# Jammerland Bugt Kystnær Havmøllepark

Hvidbog - Myndigheder

Projekt ID	Jammerland Bugt Kystnær Havmøllepark
Rapport ID	JB-AR-002
Revisionsnr.	01
Udarbejdet af	Birgitte Nielsen
Kvalitetssikring	Jasmin Bejdic
Godkendt af	Kristian Nehring Madsen
Udgivet	25. juli 2019

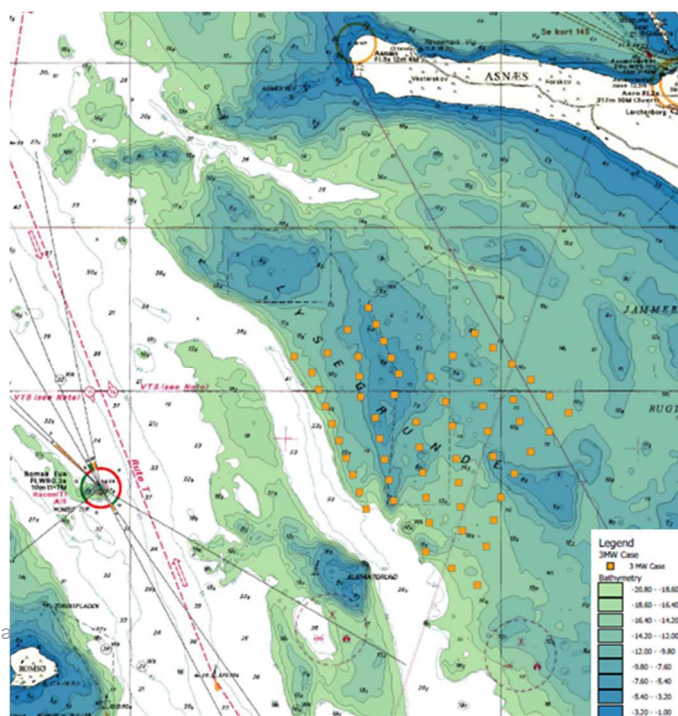
**Resume:** Afsnit 5.5.1 – Det ser ud til, at der kun ses på fartøjer på over 15 meter. Der savnes en begrundelse for at vælge denne skibsstørrelse. Igen nævnes "route H" fejlagtigt i stedet for det korrekte "route T".

**Besvarelse:** I det tilfælde, hvor antallet af lystsejlad i området antages at forblive konstant, men mølleparkens tilstedeværelse bevirker, at man søger væk fra selve parken, kan der opstå mere trafik i nærheden af de mere veldefinerede skibsruter og sandsynligheden for skib-skib kollision kan derfor blive øget.

I kapitel 5/figur 5.5 er der opstillet et "før mølleparken" scenarie, hvorimod kapitel 6/figur 6.2 beskriver et efter scenarie. AIS data er ikke særlig velegnet til at opstille en risikomodel for lystsejlad. Dette skyldes, at denne trafik i modsætning til handelsstrafikken sejler i meget uregelmæssige mønstre. Herudover vil en del af disse skibe ikke bære AIS udstyr.

I analysen er der udlagt et område, hvor lystsejlad er antaget at sejle tilfældigt og en risiko for kollision med skibe på de ruter, som kan beskrives vha. AIS, kan beregnes. I den forbindelse er det i analysen antaget, at alle lystfartøjer er 15m, vel vidende at nogle er mindre samt nogle større, er de 15m antaget at være et kvalificeret tal.

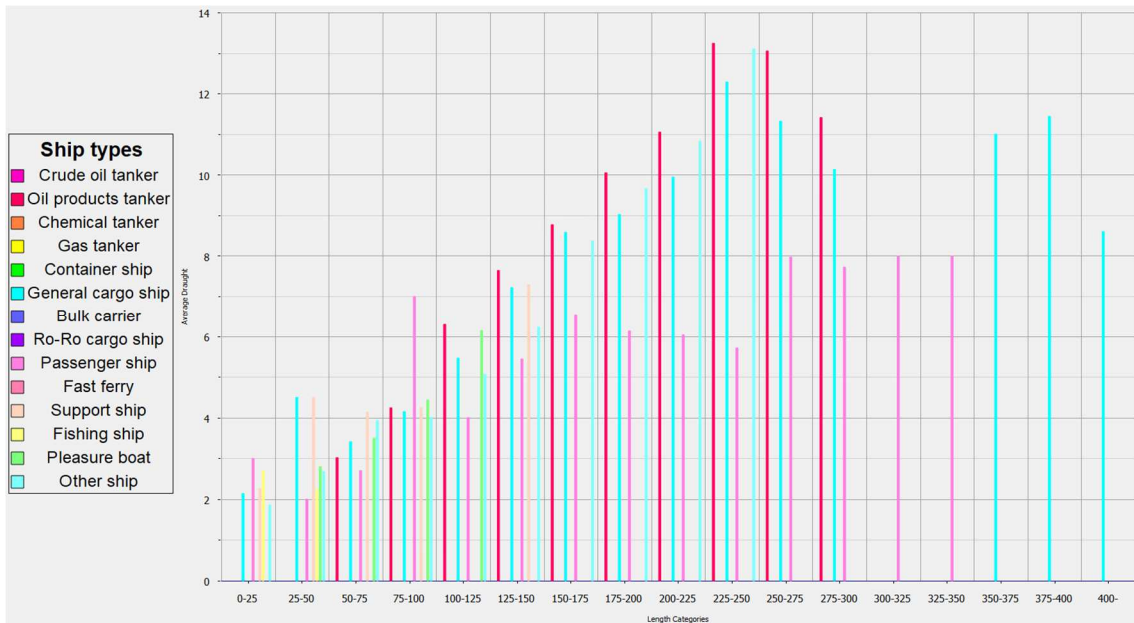
**Resume:** Vanddybder på Lysegrund og Elefantgrund nævnes ikke trods det, at de er indregnet som en risikoreducerende ting. Dette bør sammenholdes med dybgang på de skibe, der sejler i området.

**Besvarelse:** Vanddybder er overordnet beskrevet i figur 5.6 i baggrundsrapporten vedr. sejladsikkerhed. Jfr. besvarelse for 5.5.1 er mindste vanddyde 4.3m og 3.4 m for hhv. Lysegrunde og Elefantgrunde.

Rute T bidrager med den største kollisionssandsynlighed. Størstedelen af trafikken er klassificeret som tankskibe samt fragtskibe. Det fremgår ligeledes af figur F.5 i ”Navigational Risk Assessment Jammerland Bugt Offshore Wind Farm” at denne type skibe bidrager med den største grundstødnings sandsynlighed på rute T.

Nedenstående figurer illustrerer for rute T antal skibe samt dybdegang fordelt på skibstype. Det ses at langt størstedelen af disse skibe er over 125m. For disse skibe over 125m er den registrerede dybdegang typisk mellem 6 og 13m.

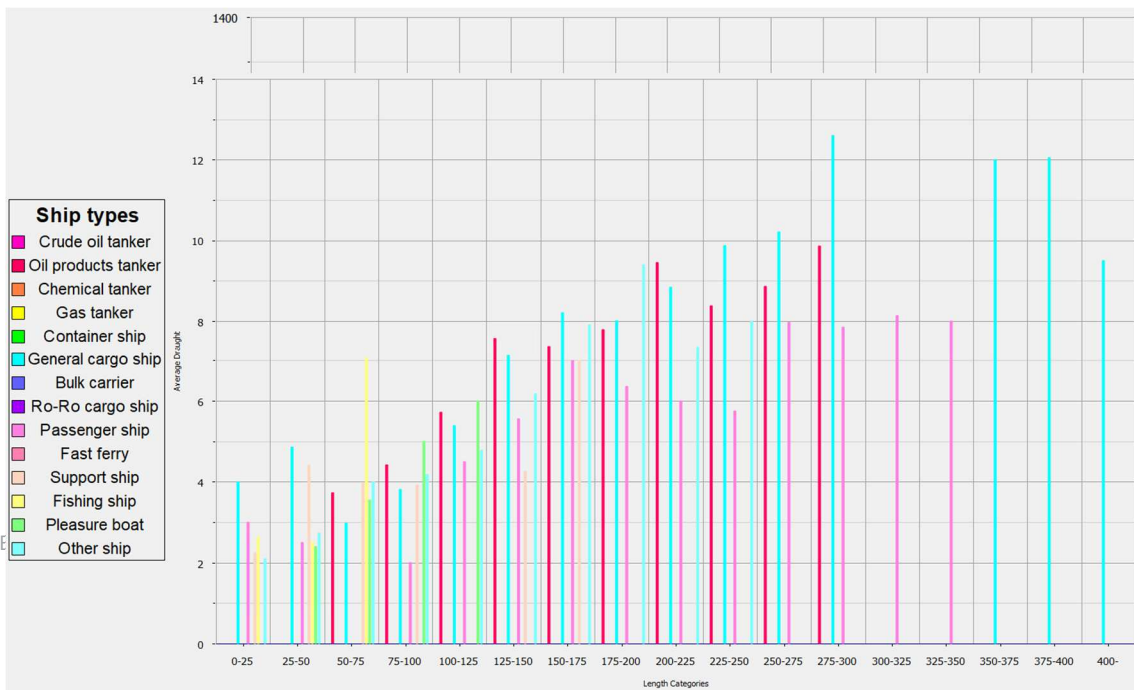
**Resume:** Energinet har i forbindelse med gennemarbejdelsen af VVM-redegørelsen for Jammerland Bugt Havvindmøllepark erfaret, at Energistyrelsen åbner op for anlæggelse af op til 8 elkabler i korridor for landkabler. Placering af kablerne er endnu ikke fastlagt i detaljer.

*Energinets førømtalte luftledning og jordkabler ligger indenfor korridorens afgrænsning. Ændring af terræn, beplantning og anlæggelse af elkabler fra havvindmølleparken i servitutarealet vil kræve en dispensationsansøgning ift. de tinglyste servitutter.*

*Der kan ikke forventes dispensation til anlæggelse af kabler parallelt med Energinets anlæg indenfor servitutarealer omkring Energinets jordkabel- og luftledningsanlæg. Nogenlunde vinkelrette krydsninger af Energinets anlæg kan realiseres på nærmere bestemte vilkår efter aftale med Energinet.*

*Bygherre for de nye kabler til Jammerland Bugt Havvindmøllepark skal analysere, vurdere og foretage nærføringsberegninger samt afhjælpe evt. nærføringsproblemer ift. Energinets eksisterende anlæg. Dette jf. Nærføringsudvalgets bestemmelser herom.*

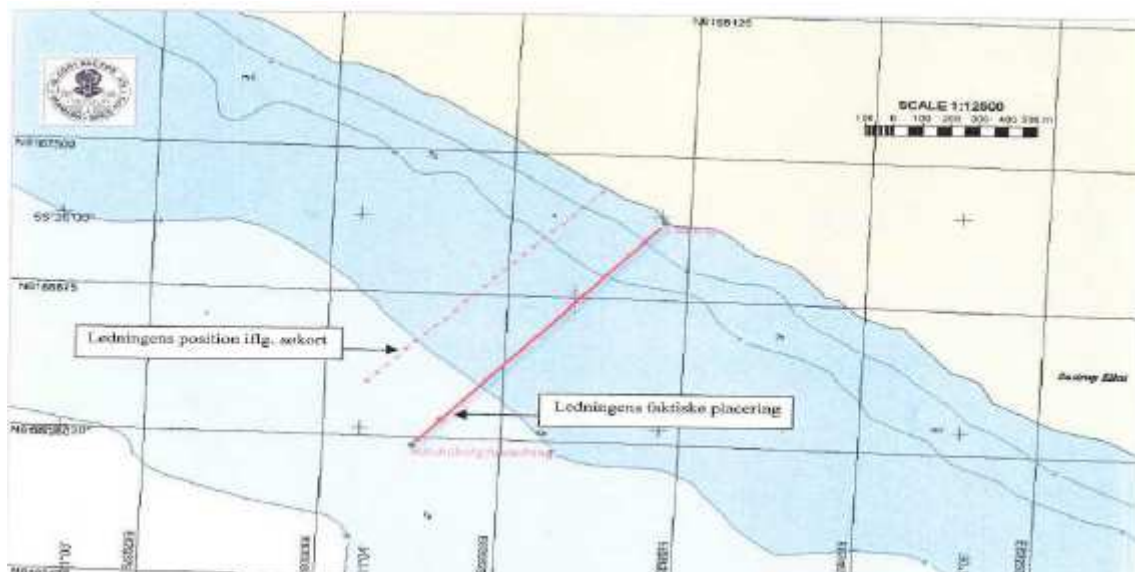
*Det anbefales, at Energinets elanlæg beskrives og behandles bl.a. med ovennævnte oplysninger i VVM-redegørelsen. Desuden bør Energinets anlæg vises i kortmateriale til VVM-redegørelsen.*

**Besvarelse:** Detailprojekteringen af landkablerne under hensyntagen til Energinets høringsvar foretages i forbindelse med ansøgning om etableringstilladelse og ikke i VVM-redegørelsen. Denne foretages i dialog med Energinet således, at der tages hensyn Energinets eksisterende anlæg. I den forbindelse skal bygherre analysere, vurdere og foretage nærføringsberegninger samt afhjælpe evt. nærføringsproblemer ift. Energinets eksisterende anlæg.

Bygherre har per 1. juli 2019 indgået en screeningsaftale med Energinet, som skal definere nettilslutningen mere detaljeret.
